Työmaa tarkastuspöytäkirja

Osoite Vanha Jäähalli kermikatot Saneeraus v.2021

Aika ja paikka 9.6.2021 klo.9.30
Pöytäkirjan laatija T: mi Vesikatto / Ahti Laaksonen

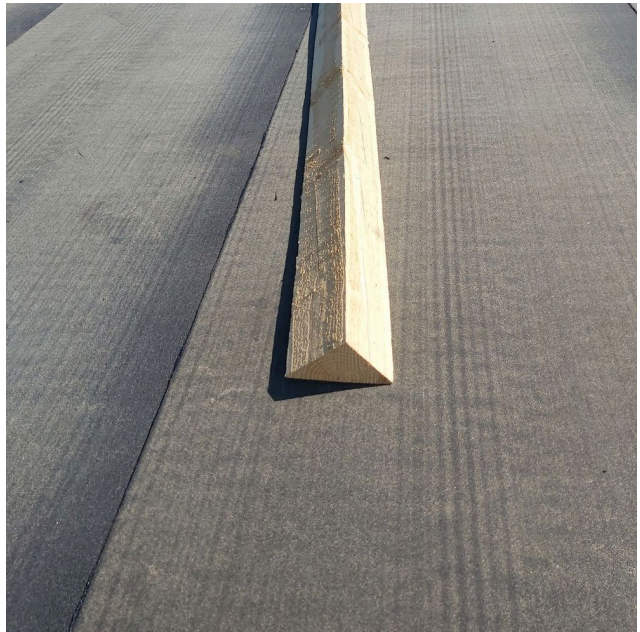
Ahti Laaksonen 13.06.2021 17:01
7) kumilaippa pollariin

Ahti Laaksonen 13.06.2021 17:01
8)Turvavaijerin pollari
